Ministero dell'Ambiente e della sicurezza energetica

Commissione Tecnica PNRR-PNIEC

Parere n. 225 del 9/11/2023

Progetto 7990	<p><i>Valutazione Impatto Ambientale</i></p> <p>Progetto di un impianto agrifotovoltaico, denominato "San Donato", per una potenza complessiva di 19,81 MW comprensivo di sistema di accumulo della potenza complessiva di 10 MW, da realizzarsi nel Comune di Grottole (MT)</p> <p>ID_VIP: 7990</p>
Proponente	<p><i>Renantis Italia S.r.l. (già Falck Renewables Sviluppo S.r.l.)</i></p>

Figura 7 Tracciati del cavidotto in MT e AT

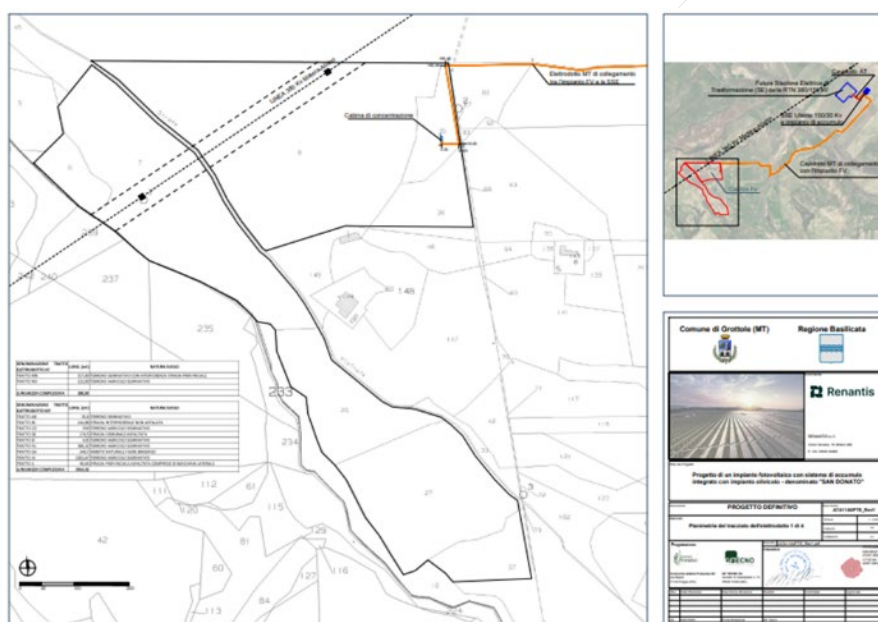
La Commissione ritiene necessario, come indicato nella **Condizione Ambientale n. 1**, che il Proponente individui, insieme ai Proponenti degli altri impianti FER che prevedono il collegamento alla medesima SE TERNI, i tratti di percorso in comune per il passaggio dei cavidotti. Per tali tratti il Proponente dovrà individuare soluzioni condivise per la risoluzione delle interferenze e prevedere scavi congiunti. Qualora le autorizzazioni di ciascun impianto non giungessero in tempi utili per la posa congiunta dei cavi, il Proponente dovrà presentare un progetto per i tratti in comune che preveda gli spazi necessari per la messa in opera di tutti i cavidotti con un unico scavo e definisca le soluzioni tecniche per l'inserimento successivo delle altre linee in cavo e per la futura manutenzione.

Figura 8 Elaborato grafico delle mitigazioni perimetrali

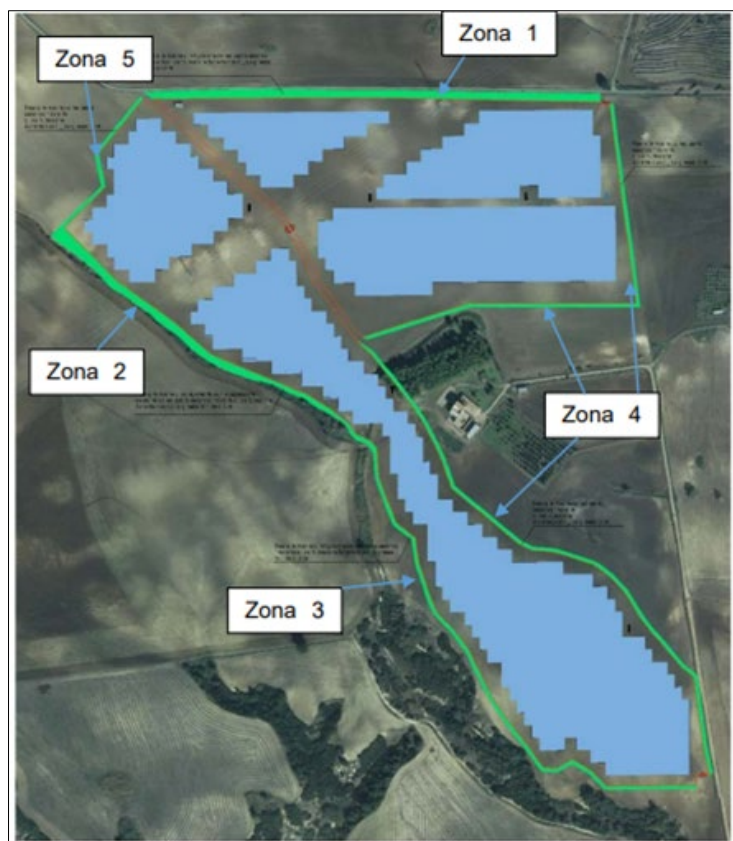
Nella documentazione integrativa, il Proponente in riscontro alle richieste della Commissione⁵ ha effettuato le seguenti modifiche:

- Zona 1: la recinzione è stata arretrata verso l'interno del campo ad una distanza minima di 10 mt dal ciglio della strada esistente per meglio impiantare la fascia vegetata;

- Zona 2: in questa zona lo Schema d'impianto vegetato proposto si andrà a raccordare con la vegetazione già presente mediante una fascia di raccordo con vegetazione spontanea oltre alla prima fascia di larghezza minima di 5,00 mt, dove saranno impiantati siepi arbustive e siepi arboree con flora erbacea;

- Zona 3: la recinzione è stata allontanata dalla fascia boschiva esistente prevedendo l'inserimento di una fascia vegetata come richiesto dalla nota del MIC, da concordare con la Soprintendenza competente le modalità d'intervento, precisando che l'area agricola compresa tra la fascia boschiva esistente e l'impianto FV è nella disponibilità della società proponente;

- Per la restante parte (Zona 4 e Zona 5) sarà utilizzato uno Schema d'impianto con larghezza minima di 5,00 mt

La Commissione, valutata la documentazione presentata, all'esito delle verifiche eseguite nell'ambito del procedimento in esame, e tenendo conto della natura dell'opera, ritiene, come indicato nella **Condizione Ambientale n.2**, che le fasce di mitigazione previste dal Proponente debbano essere costituite da formazioni vegetali pluristratificate e multispecifiche, composte da specie arboree, arbustive e suffrutescenti appartenenti alla serie della vegetazione potenziale del territorio. Nei tratti prossimi al reticolo idrografico, la composizione specifica deve riferirsi alla vegetazione riparia. Analoghe caratteristiche deve avere la fascia di mitigazione prevista nell'intorno della SSE utente.

Figura 9 stralcio SSE utente e Storage con fascia di mitigazione

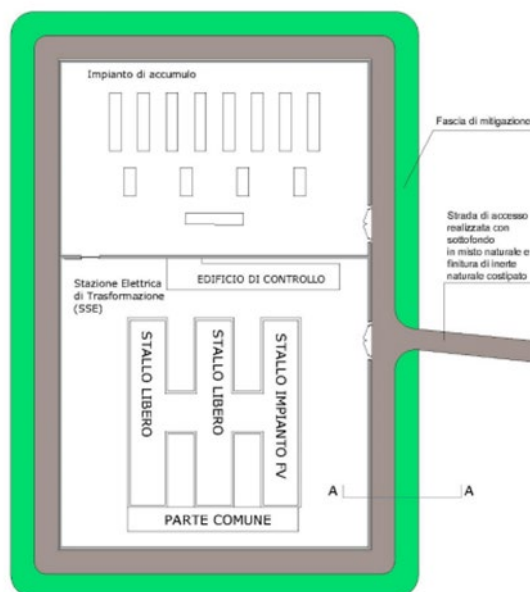
Analoghe fasce di mitigazione sono previste nell'intorno della SSE.

Figura 12 Ricollocazione SSE

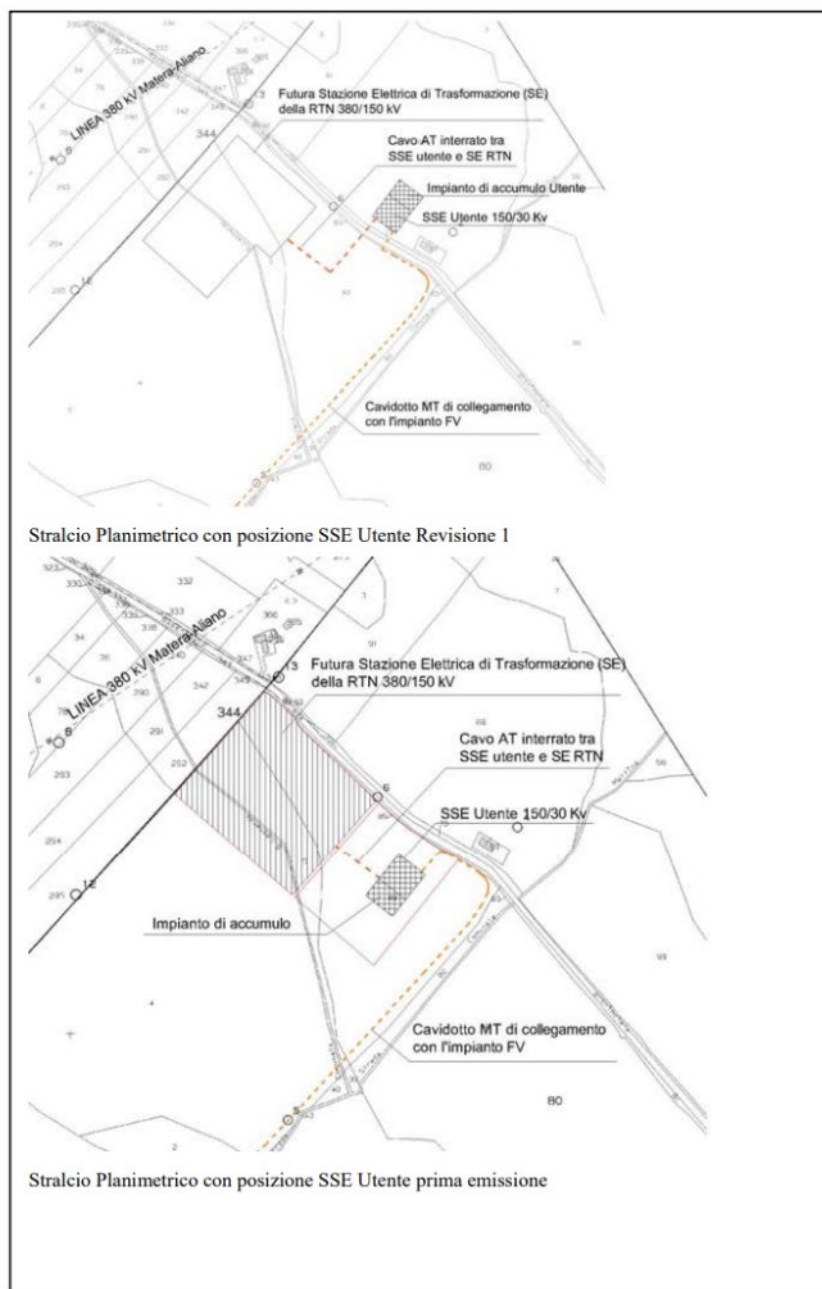
In fase di documentazione integrativa, il Proponente ha valutato la sovrapposizione delle opere di progetto con l'impianto identificato con codice ID 7702 (Grottole 4) segnalata dalla Commissione e dal Ministero della Cultura decidendo di spostare la collocazione della SSE Utente e dell'impianto di Accumulo. Si veda lo stralcio planimetrico

sotto riportato. Inoltre, è stata meglio definita la posizione planimetrica della Futura Stazione Elettrica di Trasformazione della RTN 380/150 Kv come previsto dal Piano Tecnico Operativo depositato presso gli Uffici Tecnici di Terna.
